LATTERIA MONTELLO S.p.A.
Modifica del ciclo produttivo
Comune di localizzazione: Giavera del Montello
VERIFICA DI ASSOGGETTABILITA' ALLA VALUTAZIONE DI IMPATTO AMBIENTALE
ai sensi dell'art. 19 del D.Lgs. 152/2006

Documento introduttivo alle integrazioni richieste dalla Provincia di Treviso con prot. 2022/0049939

Oggetto: Latteria Montello S.p.A. - Modifica ciclo produttivo nello stabilimento di Giavera del Montello.

Verifica di assoggettabilità alla VIA – Integrazioni alla documentazione presentata.

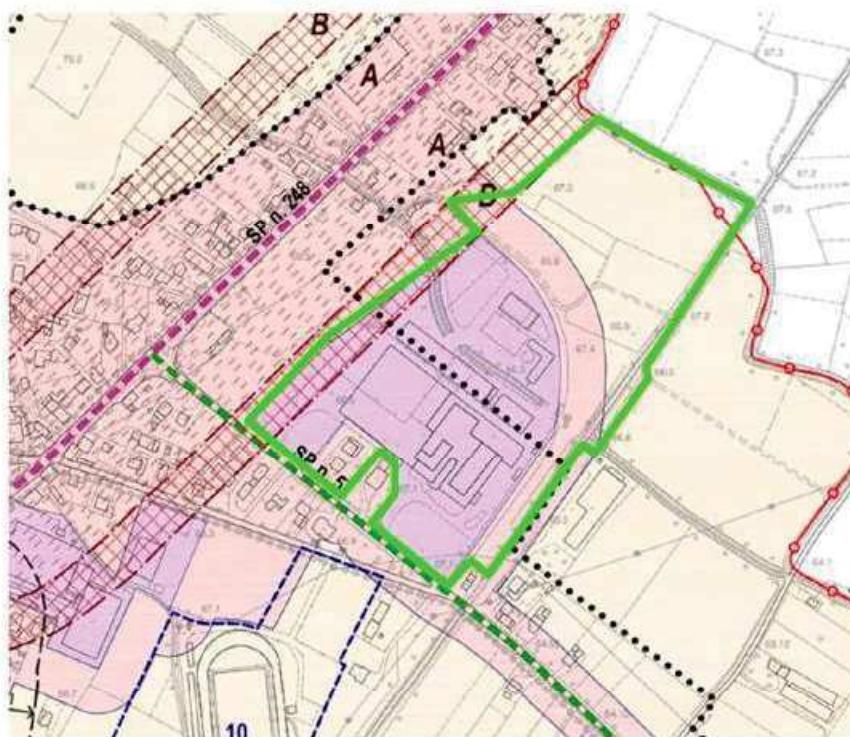
Nelle Tavole 1 e 2 del PRG vi sono incongruenze nella definizione dei confini dell’area di pertinenza dello stabilimento rispetto alle Figure 2 e 3 dell’Allegato P.

Dalla verifica è risultato che nel PRG il confine Latteria Montello è così conformato:

E' stata corretta l'incongruenza, aggiornando l'allegato P, integrato anche per i punti specifici sull'Inquinamento acustico.

RISPARMIO CONSUMI IDRICI

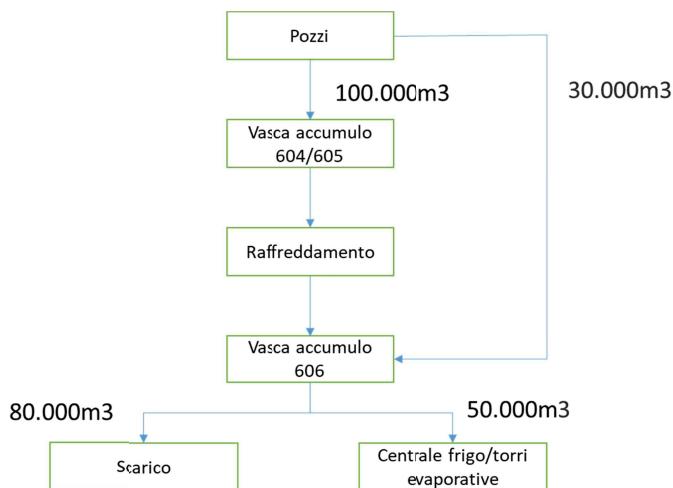
Sia valutata la possibilità di ridurre l’attingimento dell’acqua da pozzo con il ricircolo almeno dell’aliquota delle acque di raffreddamento

L’ampliamento dello Stabilimento e la modifica al ciclo produttivo porta già con sé un aumento del riutilizzo dell’acqua di raffreddamento.

(Schema situazione attuale)
